监理通知单（质量）

工程名称：兴宾区整区30万千瓦（一期12万千瓦）户用分布式光伏项目 编号：AHST/XBGF-DDJL-TZ-034

事由：关于之前打样14户抽检相关事宜。

上述问题见下图

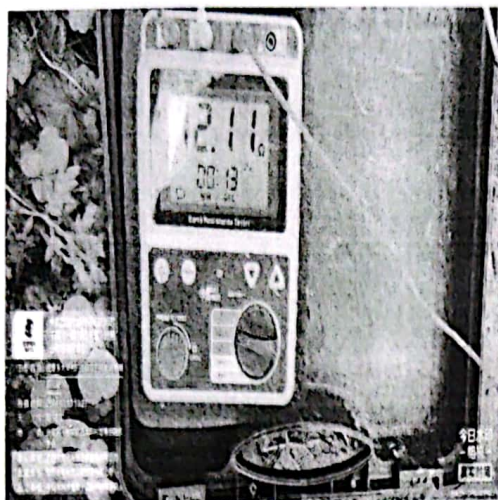
2024年01月13日，我监理部对良塘乡大年村户主何克彭、良塘乡大年村户主何乃铁现场接地电阻抽检时发现接地电阻检测值分别为 12.11Ω 、 13.75Ω ，不符合设计规范要求。

针对此类问题，我监理部现要求你单位立即整改。
